Αριθμ. 9362/3471

Τροποποίηση του εγκεκριμένου σχεδίου Πόλης Ηρακλείου στα Ο.Τ. 214 (Γ2196), 213 (Γ2195), 216 (Γ2190), 215 (Γ2189Α), Ρ215 (Ρ2189 Α) της Πολεοδομικής Ενότητας «Θέρισσος - Δειλινά - Μασταμπάς - Κορώνη».

**Εργο** : ΤΡΟΠΟΠΟΙΗΣΗΣ ΣΧ. ΠΟΛΗΣ ΣΤΑ  
 Ο.Τ. 213 - Ο.Τ. 214 - Ο.Τ. 215 & Ο.Τ. 216

**Είδος σχεδίου:** αριθμός  
**ΤΟΠΟΓΡΑΦΙΚΟ ΔΙΑΓΡΑΜΜΑ** 1  
 ΚΑΝΤΑΚΑΚΗ ΑΡΧΗ  
 ΑΡΧΙΤΕΚΤΟΝ ΜΑΝΩΛΗΣ

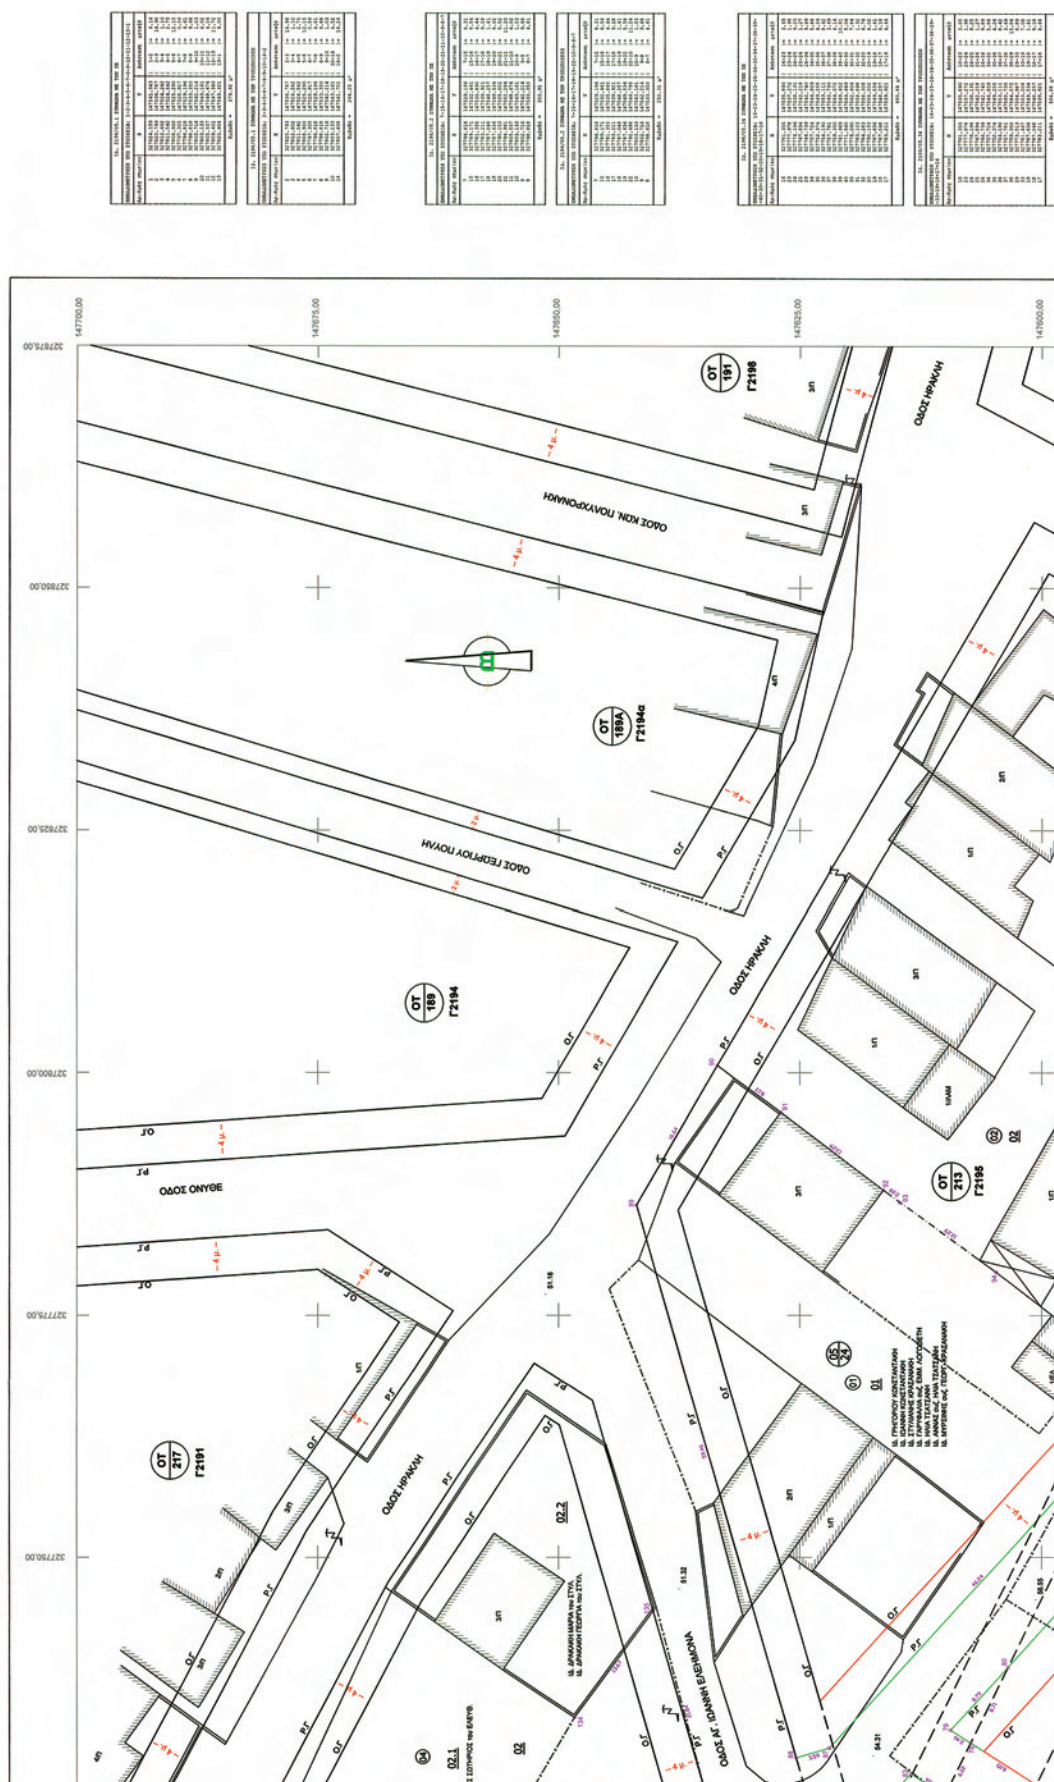
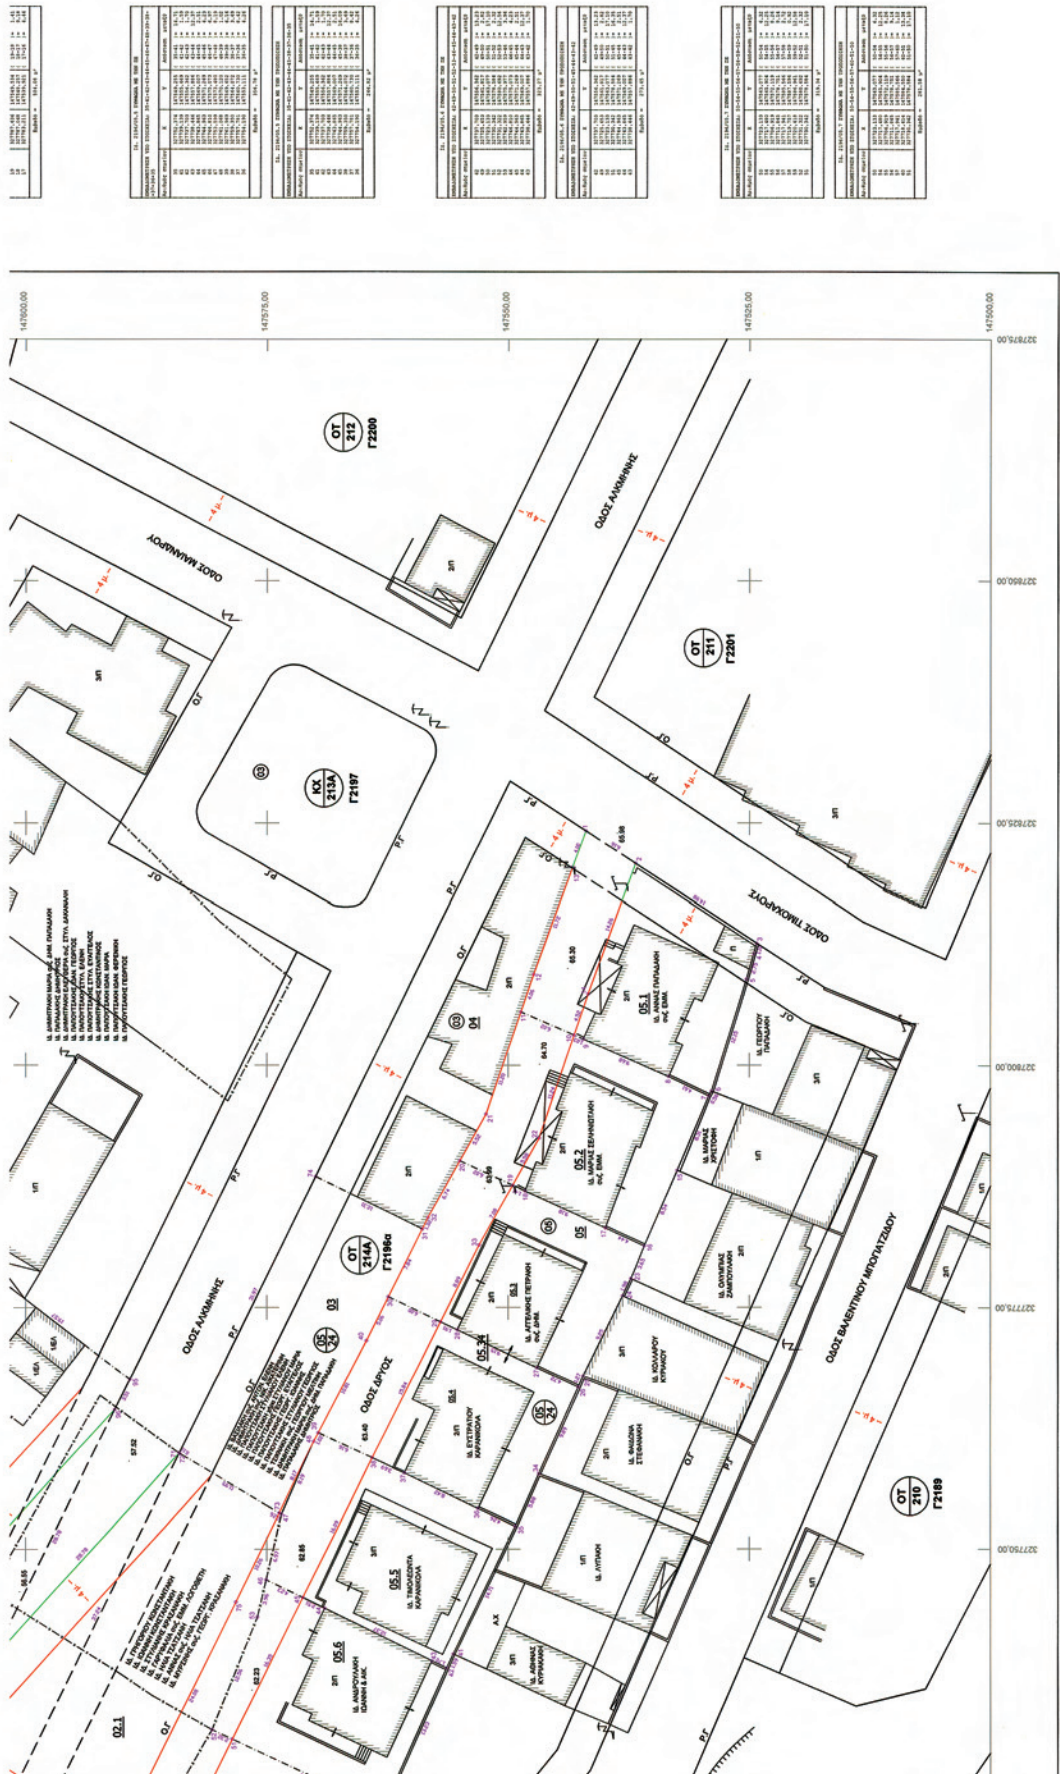
1. Τη μεταφορά του προβλεπόμενου από το σχέδιο πόλης δρόμου μεταξύ των Ο.Τ. 215 (Γ2189Α) και 216 (Γ2190) στη θέση του καταργούμενου υφιστάμενου δρόμου που βρίσκεται εντός του Ο.Τ. 216 (Γ2190) με την διαπλάτυνση αυτού σε πλάτος 8,00 μ., ενοποιώντας έτσι τμήμα του Ο.Τ. 216 (Γ2190) με το Ο.Τ. 215 (Γ2189Α) σύμφωνα με το συνημμένο σχέδιο επειδή υπάρχει υψομετρική διαφορά του εδάφους στις δύο πλευρές του προβλεπόμενου από το σχέδιο πόλης δρόμου και δεν είναι εφικτή η υλοποίησή του.

2. Τη δημιουργία ενός δρόμου πλάτους 6.00μ που διαχωρίζει το Ο.Τ. 214 (Γ2196) σε δύο Οικοδομικά τετράγωνα Ο.Τ. 214 (Γ2196) και 214 Α (Γ2196 Α) (στο ίχνος της υφιστάμενης διάβασης) προκειμένου να είναι εφικτή η πρόσβαση στις υφιστάμενες οικοδομές, όπως φαίνεται στο συνημμένο σχέδιο.

3. Τη στροφή του δρόμου μεταξύ των Ο.Τ. 213 (Γ2195) και 214 (Γ2196) - 214 Α (Γ2196 Α) στην συμβολή του με την οδό «Αγ. Ιωάννη Ελεήμωνα», ώστε να μην ρυμοτομείται διώροφη οικοδομή και προκειμένου να εξασφαλισθεί η συνέχεια των κοινόχρηστων χώρων σύμφωνα με το συνημμένο σχέδιο.

4. Τη δημιουργία ενός διευρυμένου δρόμου στη θέση του Ρ215 (Ρ2189Α) σύμφωνα με το συνημμένο σχέδιο.
